ダムによる水位低下の評価について

河川管理者の説明、意見書本文の記述

寝屋川のポンプ排水

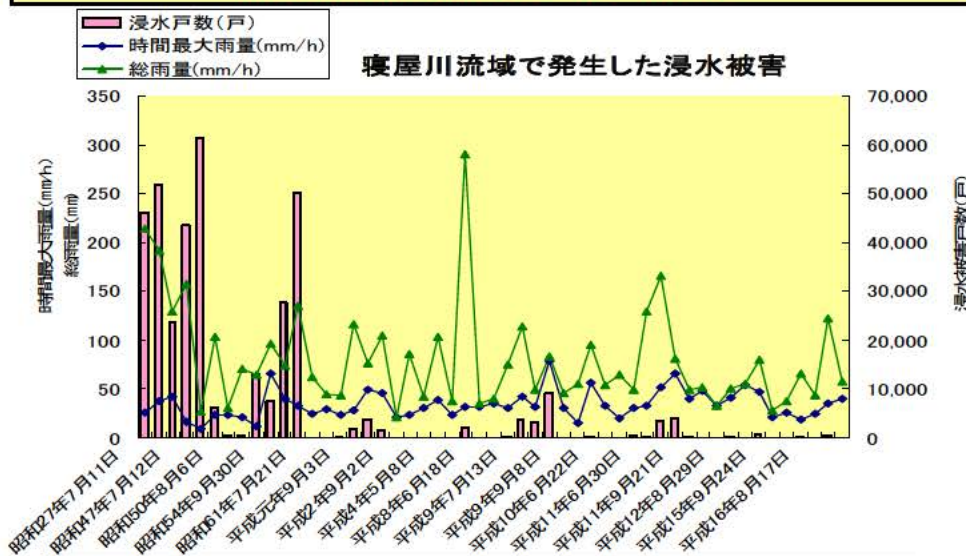
淀川本川の13.2km地点における大戸川ダムによる水位低下量19cmは、流量にして約400 m³/s。この流量は、例えば、寝屋川のポンプ排水の全量に相当する。

このポンプが大阪の内水被害軽減に大きく寄与

「計画規模を数パーセント超える洪水をHWL以下の水位に低下させることはできない」ことをもってダムの効果が限定的とするのは誤り

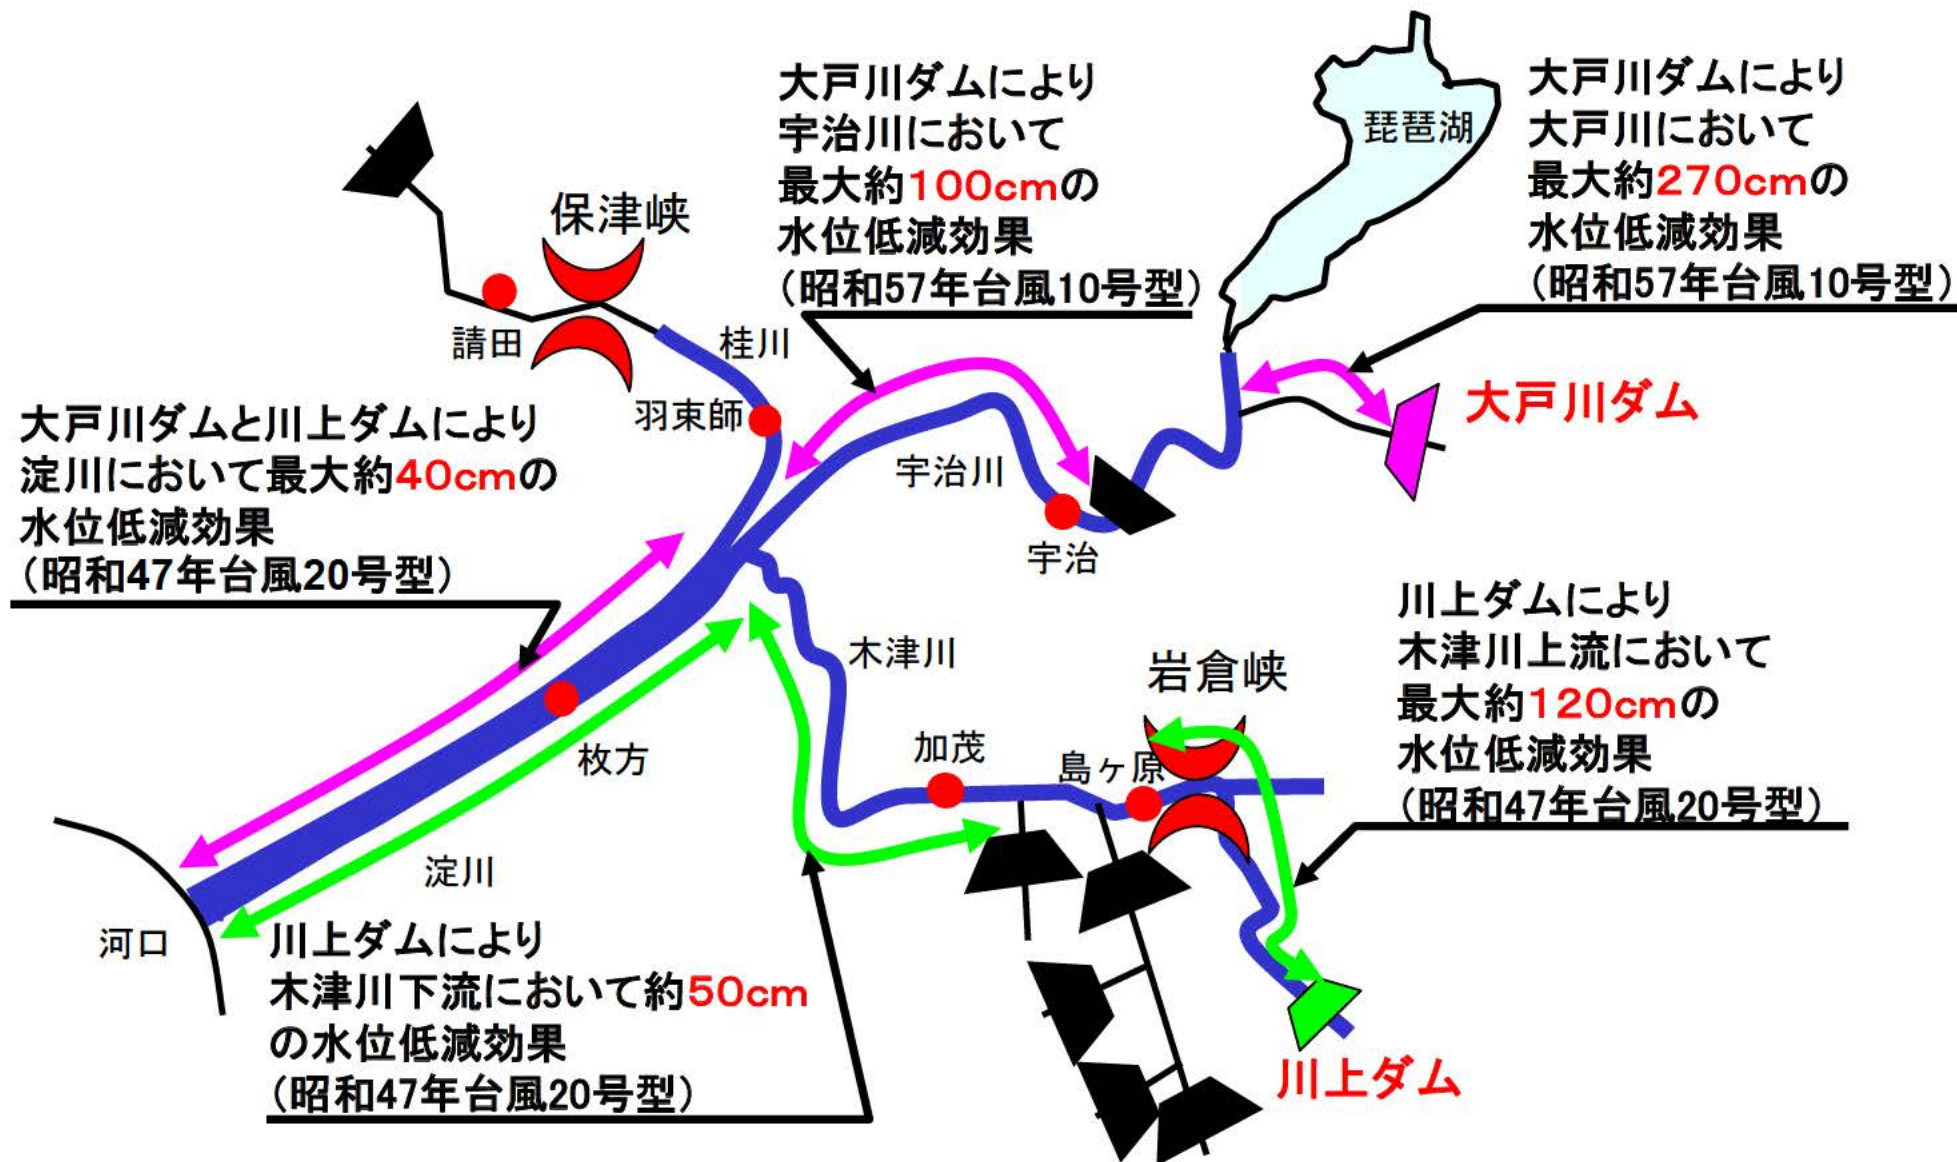
- 治水に限らず「計画」とは、対象とする外力の規模を決めてそれに対する対策を立てることであり、計画規模を越える外力に対しては必ずしも安全基準をみたすことはできないのは明らかであるが、洪水パターンによってはダムが所要の効果を発揮するのも事実である。
- 淀川水系の治水計画の考え方では、整備の如何なる段階においても、淀川本川では計画規模の洪水を計画高水位以下で安全に流下させることを目標としており、当然、わずかでも計画規模を上回る洪水が発生した場合には、計画高水位以下で流せなくなることもある。
- 500人乗の航空機は、乗客500人を安全に搭乗させる構造をもっていることに価値があるのであって、501人目の乗客が搭乗できないことをもって、その航空機の機能が「限定的」と言う人はだれもいない。
- このように、計画規模を越える外力に対しては必ずしも安全基準(HWL)を満たすことが出来ないことは当然であるにもかかわらず、敢えてその表現を用いることは、ダムに対する評価を見誤らせる恣意的なものである。

計画高水位はたとえ1cmでも超過しないようにすべきもの

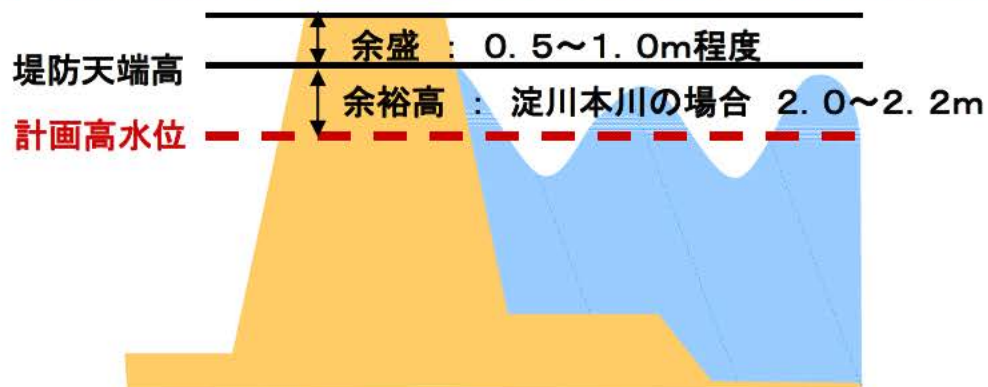
洪水時には計画高水位でおだやかに流れるのではなく激しい波やうねりを伴うため余裕高がある
計算上17cm超えることは計画高水位+17cmまでしか水が上昇しないということではない

余盛は施工上必要なだけのもの、
橋梁部がないように、当てにできない。

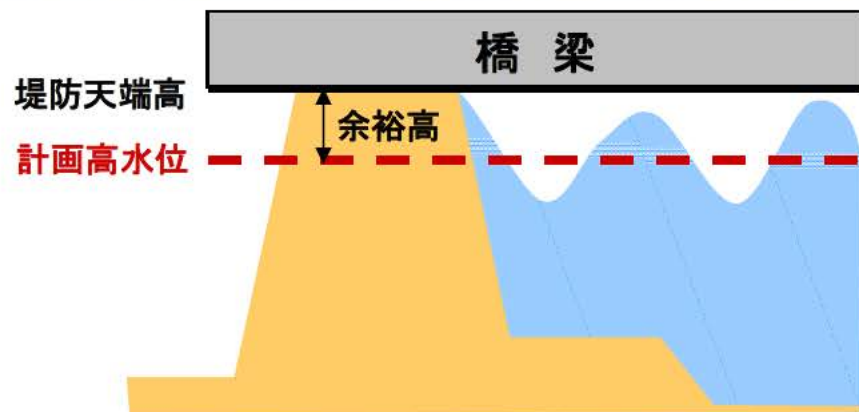
余裕高は、橋梁の桁下が流木などで閉塞しないためにも必ず確保しなければならない

○平成16年足羽川水害
(JR橋梁部で閉塞、その上部で越水破堤)
